2025 年 8 月 吉日

フクビ化学工業株式会社

OA フロア FP3000・FP5000 仕様変更のご案内

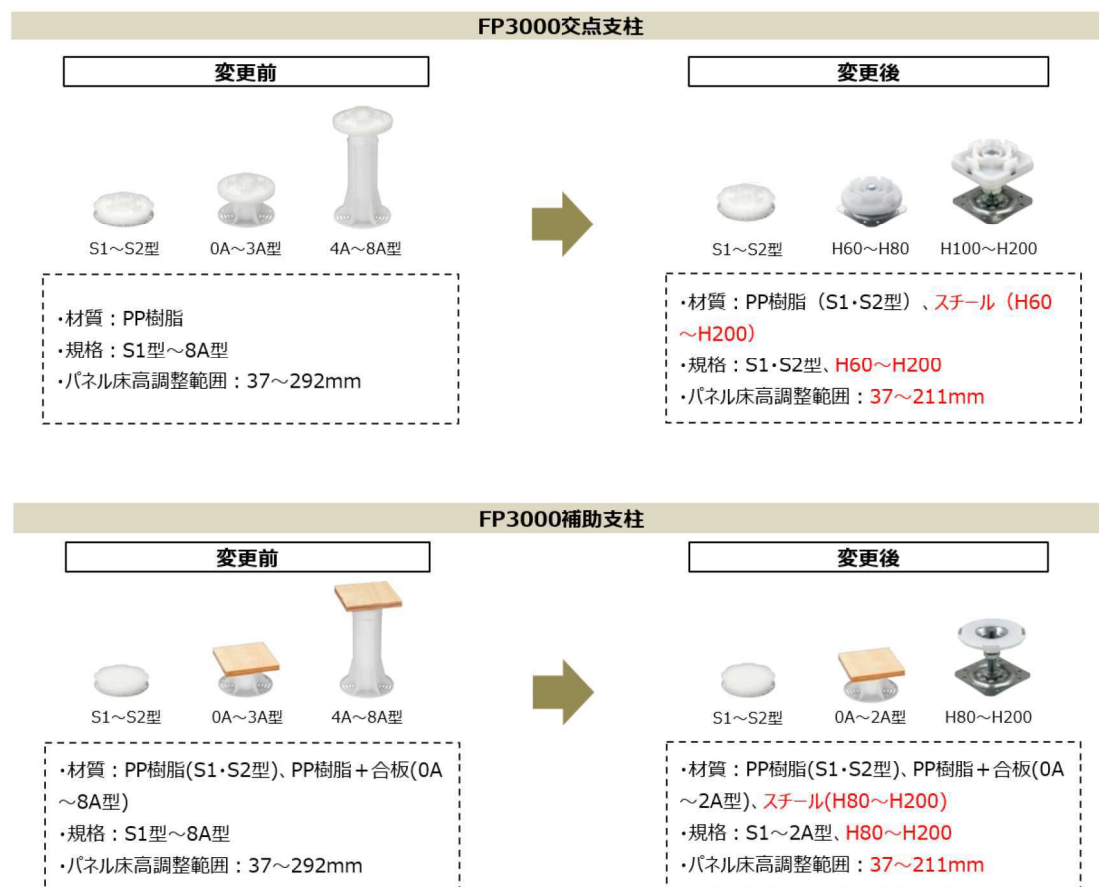
①FP3000 交点支柱、補助支柱を樹脂製から鋼製へ仕様変更（一部を除く）

交点支柱 0A型～8A型（樹脂製）が H60～H200（鋼製）に変更となります。

補助支柱 3A 型～8A 型（樹脂製）が H80～H200（鋼製）に変更となります。

上記に伴い、調整範囲が変更となります。

②FP3000、FP5000 端タップパネル タップカバー材質変更

タップカバー材質をスチール材質から樹脂＋スチールの複合材質へ変更いたします。

これにより、パネルからの脱着がスムーズに実施できるようになります。
